变电电气安装工程 典型案例分析

» 内容提要

本书以电力优质工程检查中的变电电气安装典型案例为基础，结合国家电网公司相关办法、制度以及国家、行业相关规程、标准进行分析，并给出相应解决措施，图文并茂，较为直观。

分体式主变压器中性点接地不规范

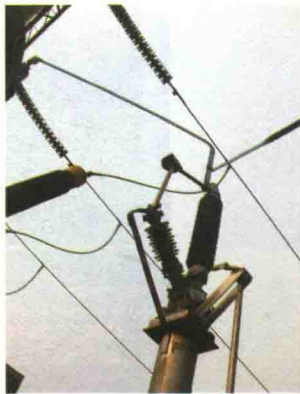
存在问题:

分体式主变压器中性点接地不规范, 存在中性点通过构架接地、未两点接地或接地引线环流等问题。不符合 GB 50148—2010《电气装置安装工程 电力变压器、油浸电抗器、互感器施工及验收规范》中“主变压器中性点引出后, 应有两根接地引线与主接地网不同干线连接”的强制性规定。

正确做法：

- (1) 使用软母线分别将三相主变压器中性点引出接至中性线管型母线。
- (2) 在中性线管型母线一侧采用绝缘子与支架隔离引下后，再通过两根接地引线与主接地网不同干线可靠相连。

带有放电间隙的主变压器中性点接地不规范

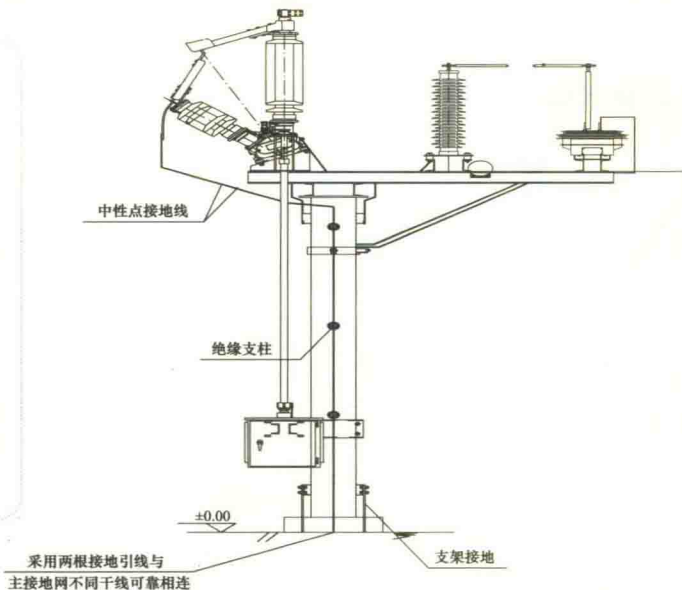
存在问题：

带有放电间隙的主变压器中性点接地，存在未采用两根接地引线与主接地网不同干线相连等问题。不符合 GB 50148—2010《电气装置安装工程 电力变压器、油浸电抗器、互感器施工及验收规范》中“主变压器中性点引出后，应有两根接地引线与主接地网不同干线连接”的强制性规定。

(1) 中性点自本体引出后采用截面满足要求的铜排或软导线接至中性点隔离开关静触头。

正确做法:

(2) 引下线自隔离开关动触头引出后, 采用绝缘子与支架隔离引下再通过两根满足设计要求的接地引线与主接地网不同干线可靠相连。
